Buongiorno,
con la presente si inviano le Osservazioni contro il Progetto di un impianto eolico codice procedura ID_VIP/ID_MATTIM: 1269 denominato "Pitigliano"; ubicato nei comuni di Pitigliano (GR) e Sorano (GR) costituito da 20 (venti) aerogeneratori di potenza nominale 7,0 MW per un totale di 140,0 MW con relative opere connesse ed infrastrutture indispensabili.

ID: Codice procedura (ID_VIP/ID_MATTM): 12691

“Progetto di un impianto eolico denominato "Pitigliano" ubicato nei comuni di Pitigliano (GR) e Sorano (GR) costituito da 20 (venti) aerogeneratori di potenza nominale 7,0 MW per un totale di 140,0 MW con relative opere connesse ed infrastrutture indispensabili”

Immagine 1. Vincoli ex art. 136 del CBC dal PIT della Regione Toscana e zona approssimativa dove è progettato l'impianto industriale.

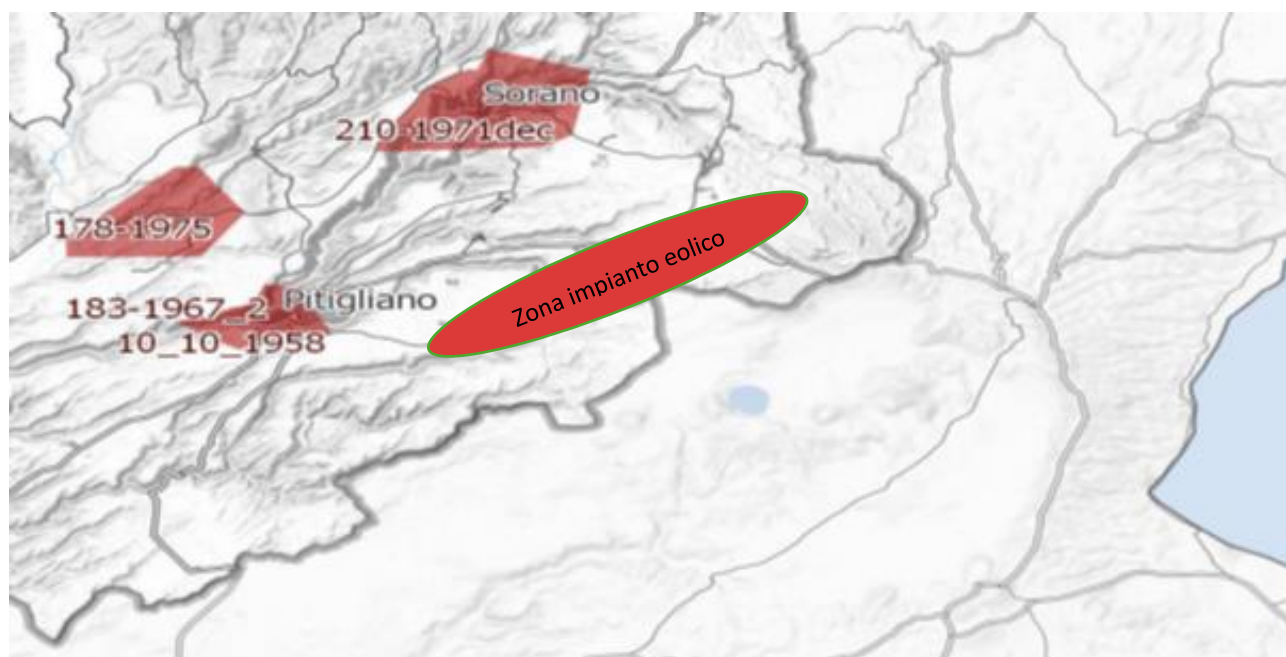
Al contrario si evidenzia che l'impianto eolico industriale citato non solo ricadrebbe con tutti e 20 gli aerogeneratori all'interno delle fasce di rispetto di 3 km di due vincoli paesaggistici di notevole interesse pubblico esistenti nella Regione Lazio e con una parte di essi nel vincolo paesaggistico del Centro abitato di Sorano (GR) quindi in aree non idonee all'installazione di impianti di energia rinnovabile. Addirittura, alcuni aerogeneratori sarebbero ubicati a poche centinaia di metri dai perimetri dei due vincoli paesaggistici laziali ex art 136 del CBC.

Inoltre, come sostiene la Proponente parte dell'impianto si verrebbe a trovare a 3,5 km dal centro abitato di Sorano. Infatti, tre degli aerogeneratori WTG 08, 09, 10 sono addirittura all'interno delle fasce di rispetto dei 3 km del suo vincolo paesaggistico di notevole interesse pubblico ex art 136 del CBC. Si evidenzia che così si crea

un'ulteriore incompatibilità con la tutela del Paesaggio.

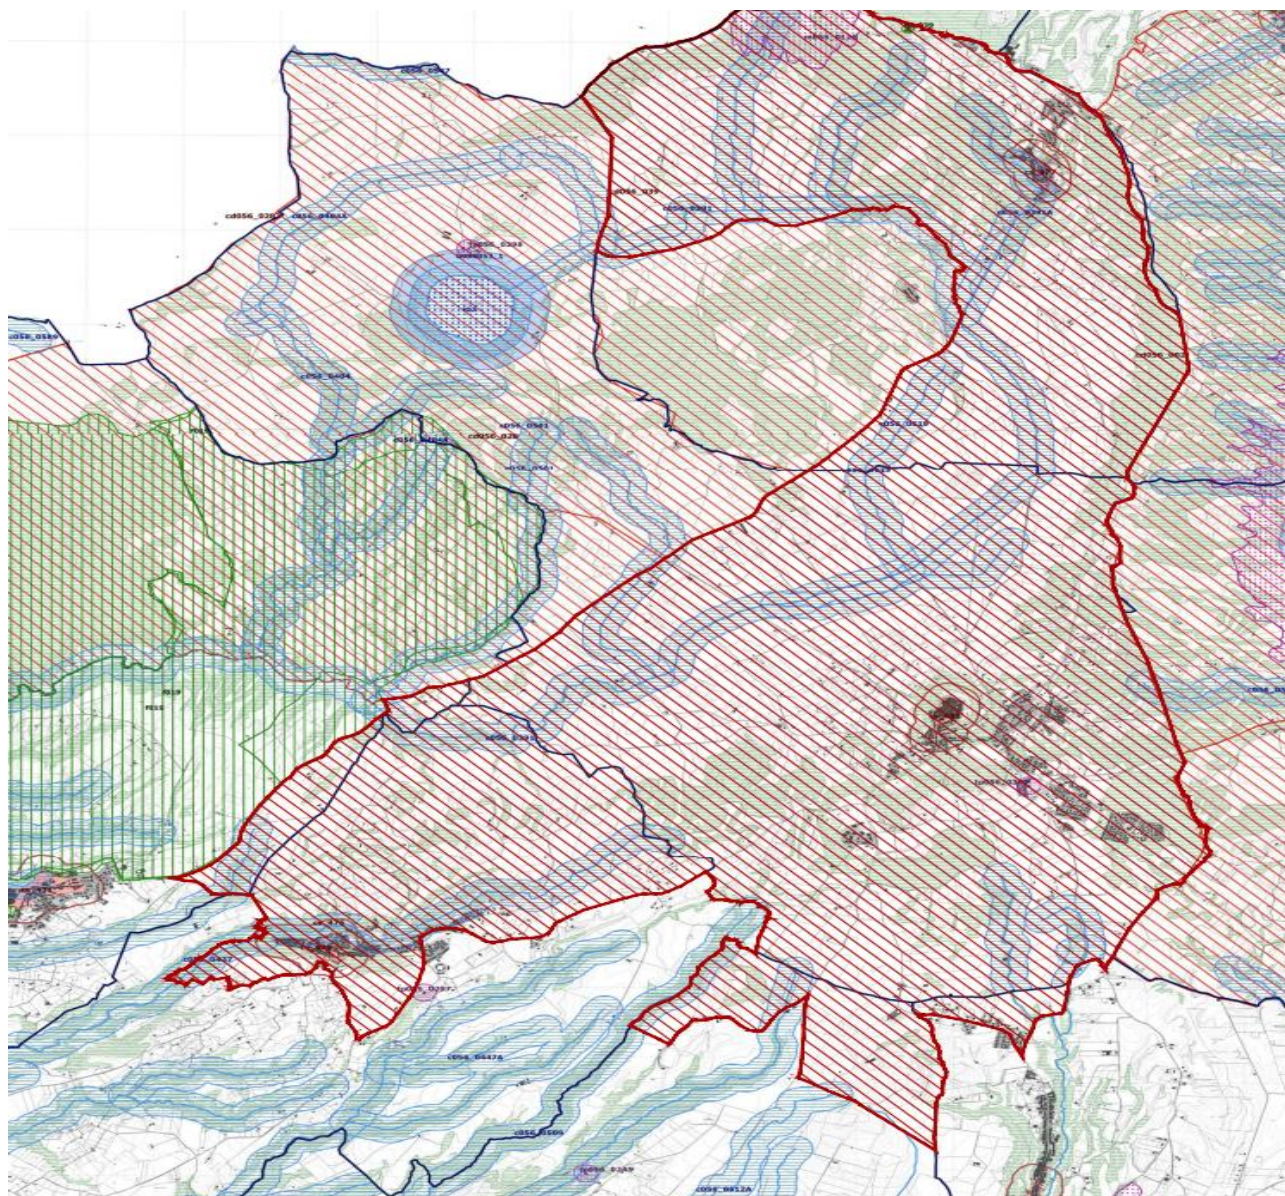
Come è illustrato nell'immagine si ribadisce che l'impianto industriale "Pitigliano" ricade completamente all'interno delle fasce di rispetto dei due vincoli di notevole

interesse pubblico e lambisce quelle di un terzo vincolo e quindi come affermato dal Consiglio di Stato nelle sentenze citate, l'impianto è insediato in area non idonea ai sensi dell'art. 20 comma 8 lettera c quater del D.Lgs. n. 199/2021 e ss.mm.ii al contrario di quanto sostiene la proponente.

Immagine 3. Cumulo di una parte di impianti eolici, fotovoltaici e geotermici industriali in progettazione ed esistenti intorno all’eolico industriale “Pitigliano”.

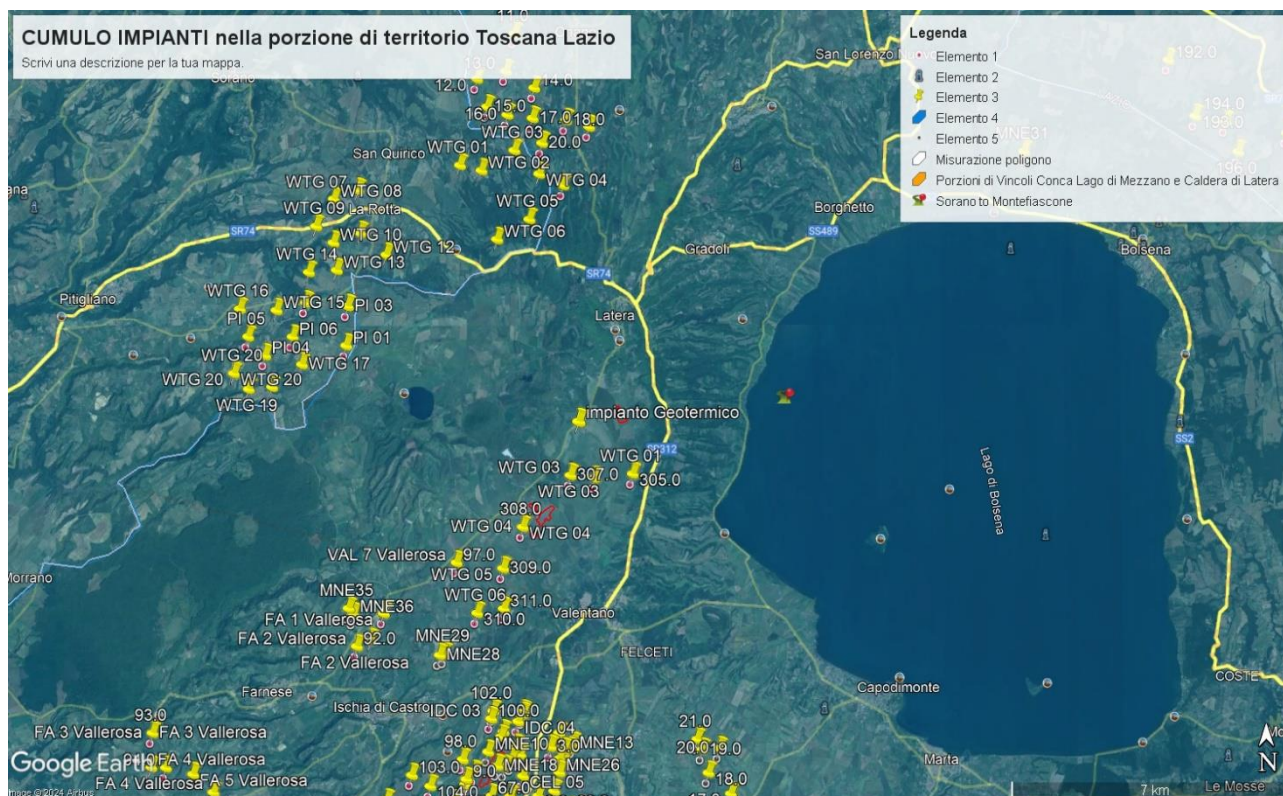
Beni Culturali “*Ambito paesaggistico, geologico e geomorfologico dell’orlo della caldera di Latera ...*” Non vengono nemmeno citati gli impianti eolici in progetto al MASE, il “Rempillo” (6 aerogeneratori) e un altro in verifica amministrativa di 14 aerogeneratori e 72, 6 MW. Ad oggi nei territori di Pitigliano, Sorano e in quello limitrofo potenzialmente potrebbero essere insediati 40 aerogeneratori alti 200 metri e larghi 170. Ma la proponente non cita neanche altri impianti che creerebbero il cumulo e quindi maggiore impatto. Infatti, sul territorio della “Città del Tufo” (Sorano e Pitigliano) impatterebbero anche l’impianto eolico “Montarzo” di Onano con 13 aerogeneratori con le dimensioni ricordate, l’altro eolico industriale nel territorio di Valentano con sette aerogeneratori (stesse dimensioni), gli impianti di Farnese con un minieolico di 3 Torri alte 60 metri già installate in località Poggio del Crognolo e l’impianto eolico industriale “Vallerosa” (7 aerogeneratori alti 200 metri e larghi 158 metri) in procedura VIA presso la Regione Lazio. Inoltre, altri impianti del minieolico già presenti a Valentano, Cellere e Piansano e due progetti eolici industriali con le stesse dimensioni (200 m x 170 m) nel Comune di Ischia di Castro. La valutazione del cumulo non prende neanche in considerazione gli impianti industriali di fotovoltaico e agrivoltaico in progetto a Farnese, Valentano, Ischia di Castro, Cellere. L’impianto geotermico in procedura Via al MASE, progettato nella Caldera di Latera. Quindi è stata effettuata una valutazione del potenziale impatto cumulativo non veritiera a dispetto di quanto affermato dalla proponente che sostiene di aver preso in considerazione uno spazio di 10 km intorno al suo impianto per gli impatti che si creerebbero.

OSSERVAZIONE N.12

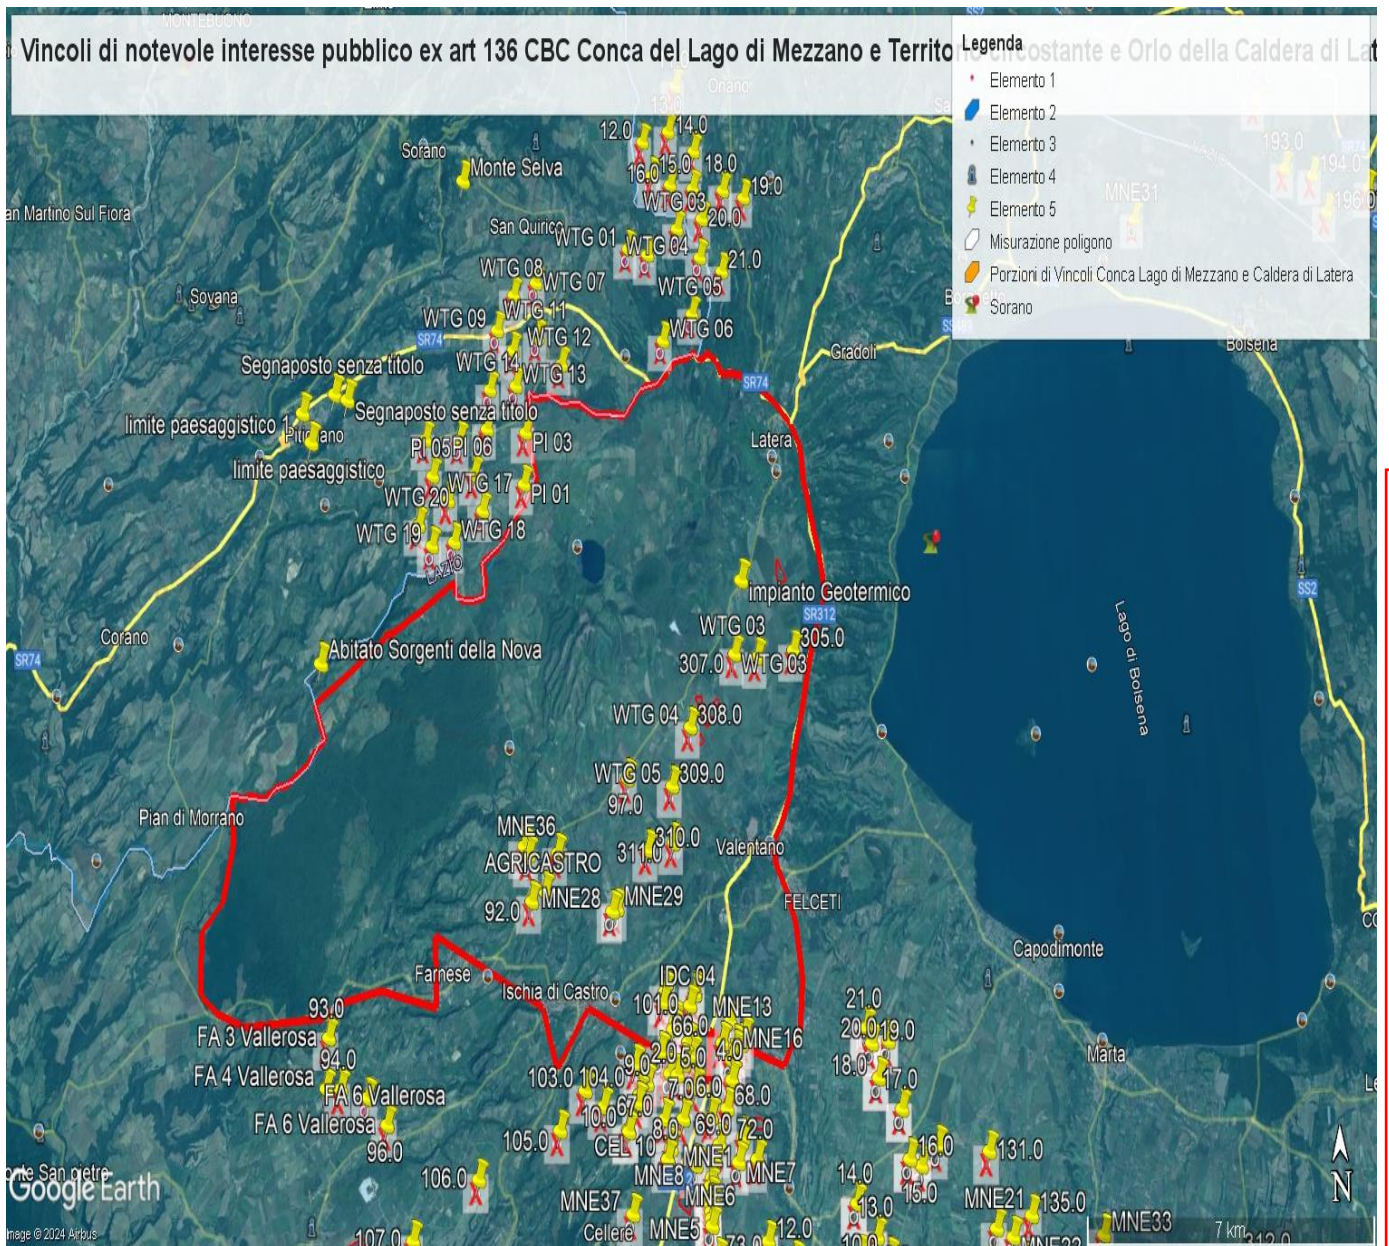
- 1) Lo studio presentato dal proponente nel "Report anemologico" si è basato su dati di parametri meteorologici estratti da un modello di rilevamento virtuale Virtual Met Mast (Vortex ERA - 5 series). Lo studio non riporta che tale modello sia stato validato con misure in sito. Una validazione del modello con misure rilevate sul posto per almeno un anno/ un anno e mezzo dovrebbe essere necessaria per garantire l'accuratezza della produzione energetica stimata.

- 2) Lo studio presentato nel "Report anemologico" riporta valori incoerenti di produzione energetica lorda e netta.
 - a. Nel paragrafo 5.2, Energy calculation, si stabilisce che usando il software Open Wind e il Wake Model Deep Array Eddy Viscosity, la produzione lorda dell'impianto risulta essere di 146,97GWh/anno, la produzione netta 143,59GWh/anno.

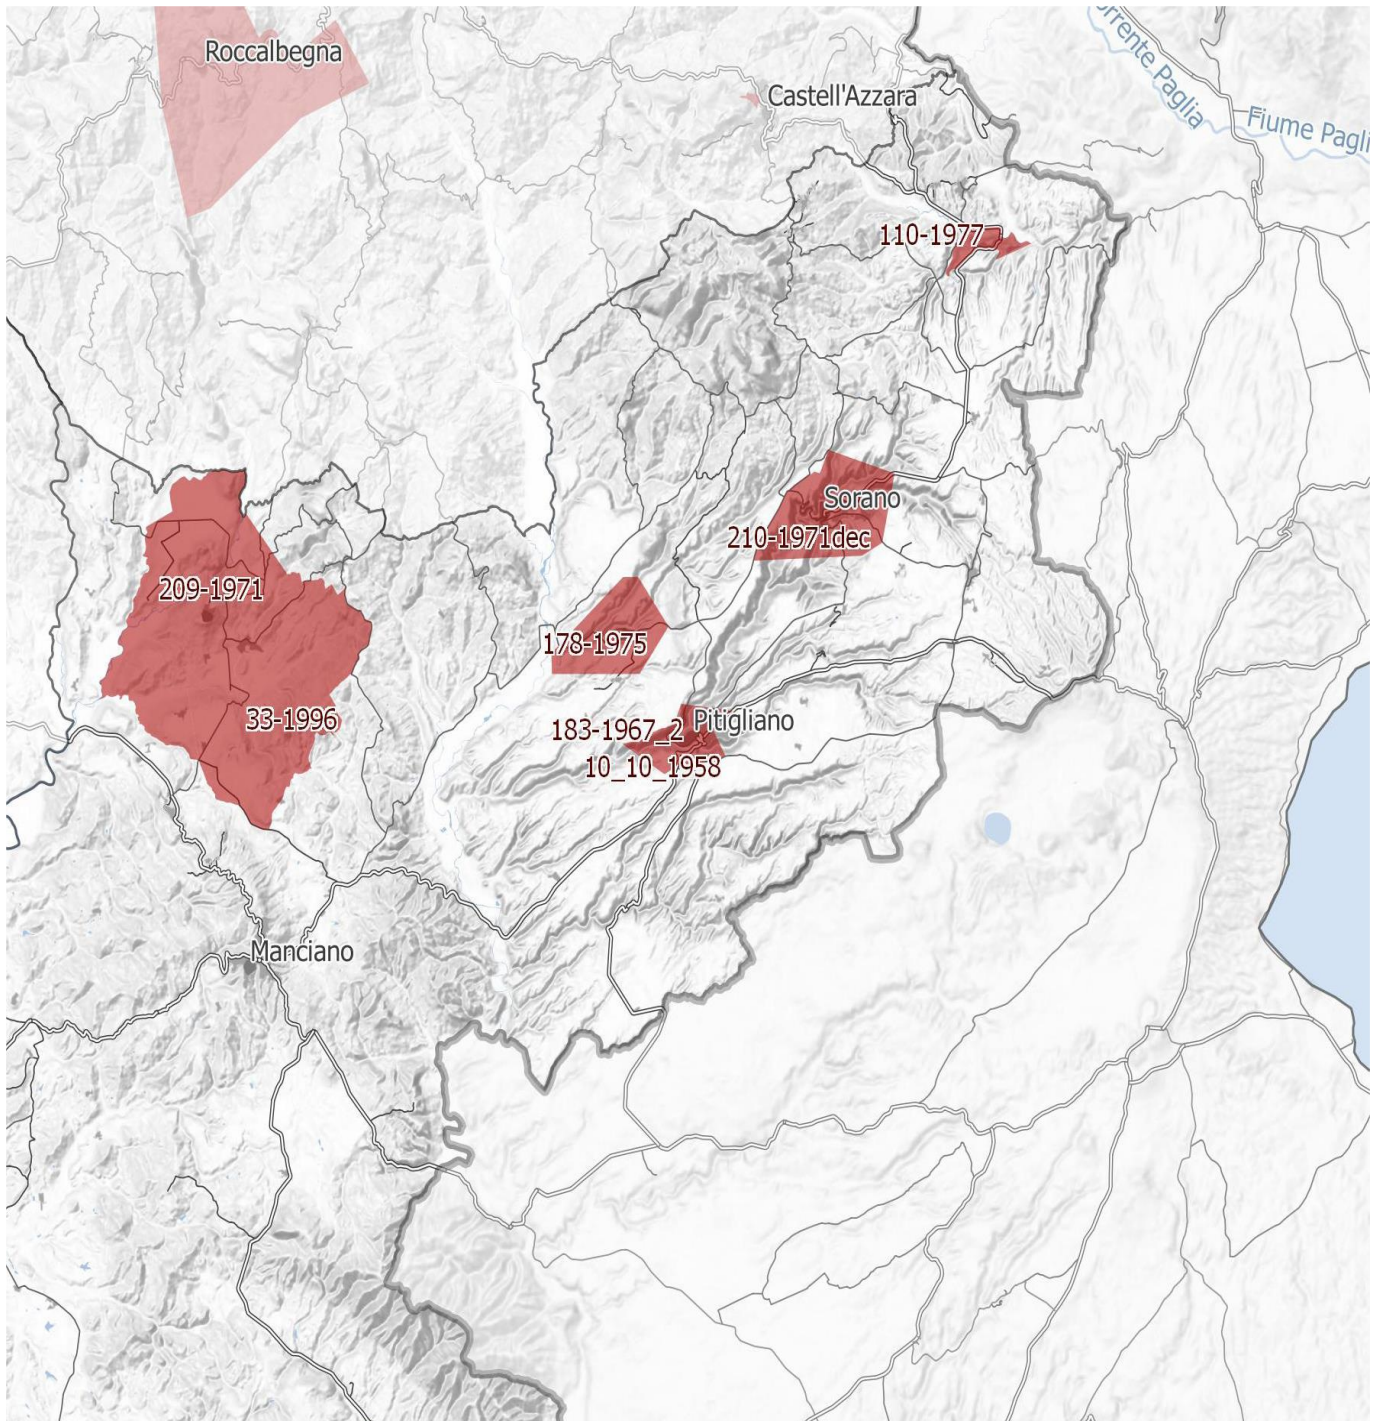
IMMAGINE n. 4 Si evidenzia che i tre aerogeneratori WTG 07, WTG 08 e WTG 09 impattano con il vincolo paesaggistico di notevole interesse pubblico del Centro Storico di Sorano. Il WTG 07 si troverebbe a 2828 m, WTG 08 2504 e WTG 09 2990. Il cavidotto dell'impianto invece impatta in buona parte del Vincolo paesaggistico ex art. 136 del CBC del Centro Storico di Pitigliano.

IMMAGINE n 5. Mappa eolici elaborata dall'Associazione Amici della Terra. La mappa evidenzia il cumulo degli impianti tra Lazio e Toscana.

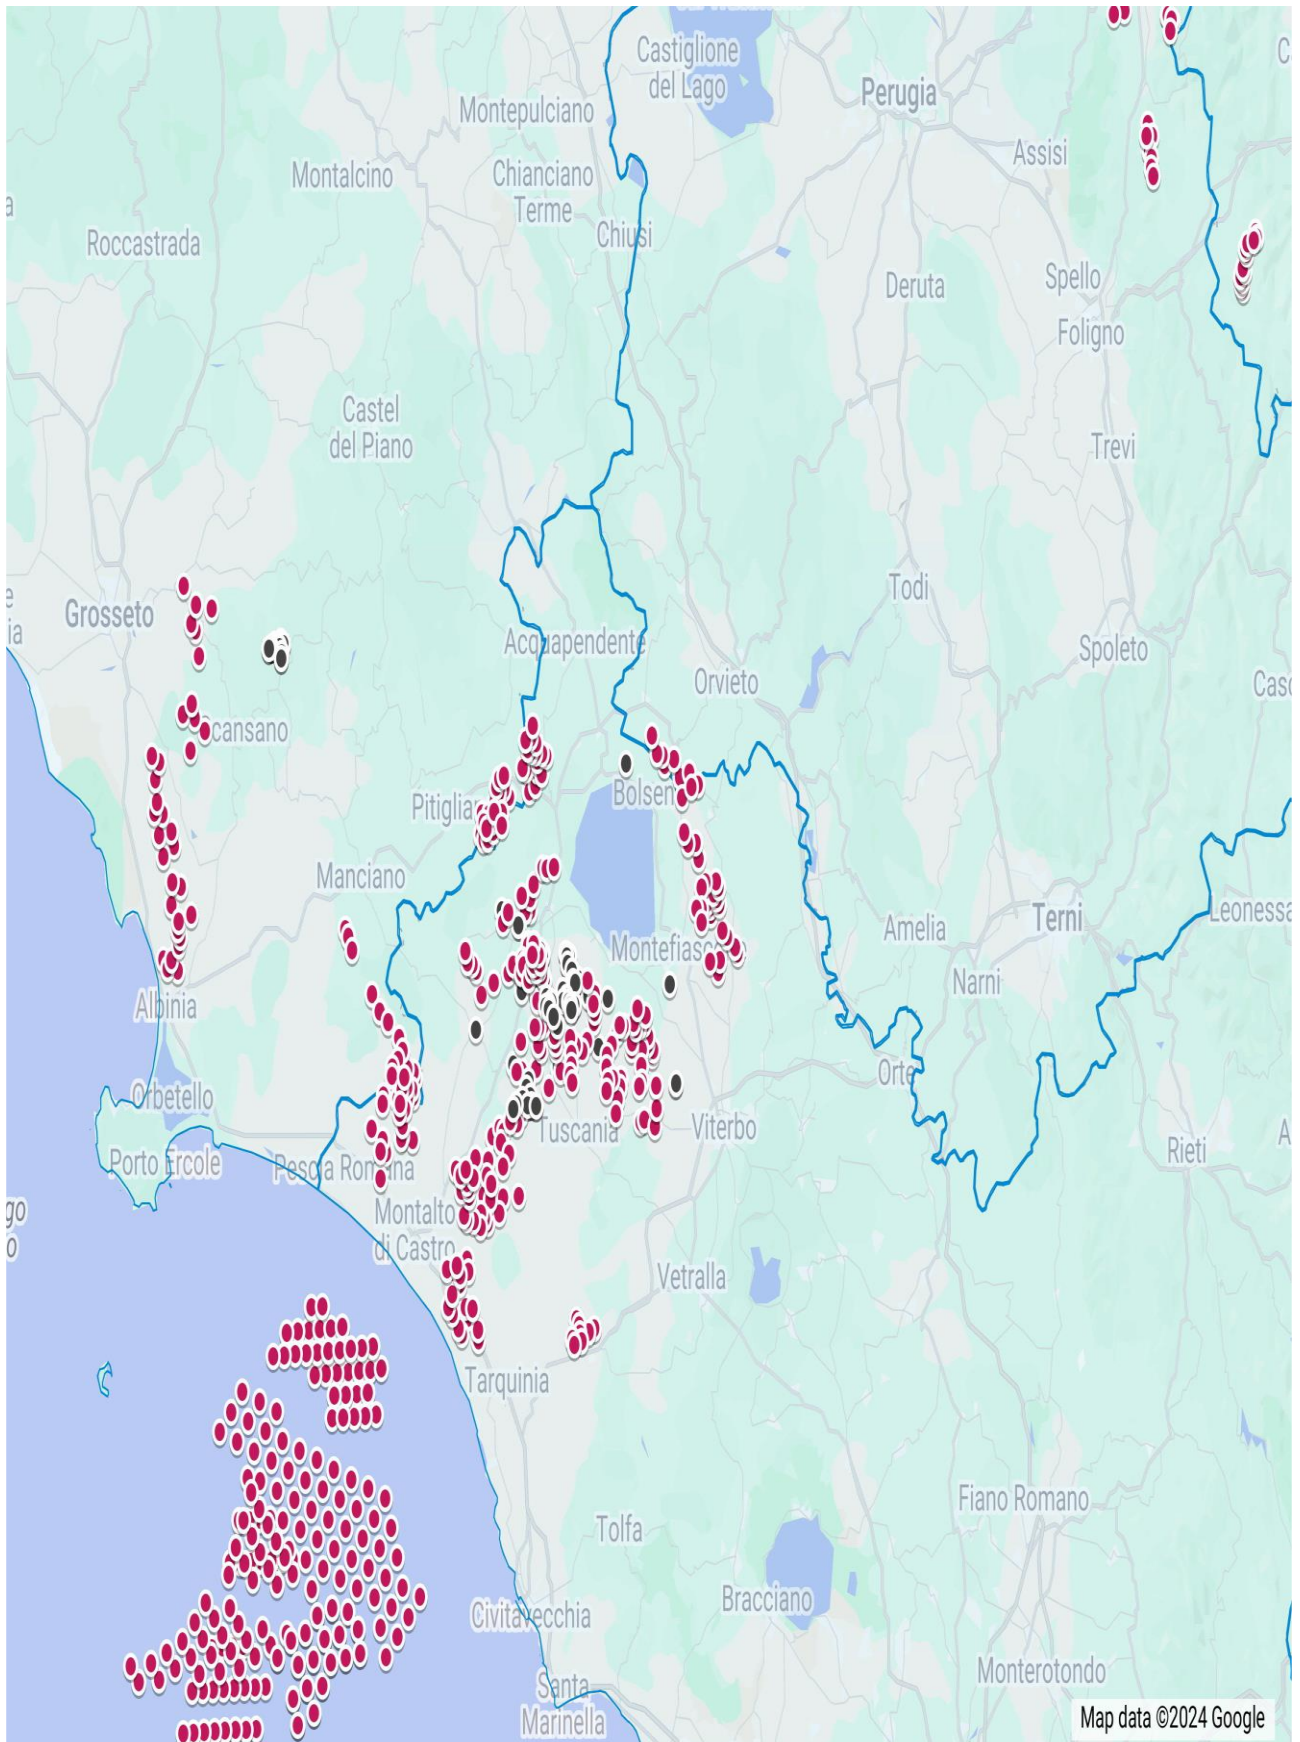
Riguardo al cumulo degli impianti FER, le mappe prodotte dalla proponente riguardano, come già evidenziato, soltanto una parte molto piccola degli impianti FER dell'area intermedia e vasta e in particolare di quelli eolici che contribuiscono a creare un notevole cumulo e la saturazione del territorio tosco laziale. Riguardo al cumulo dei soli impianti eolici si riporta la mappa dell'intervisibilità degli impianti eolici elaborata dall'Associazione nazionale “Amici della Terra”.
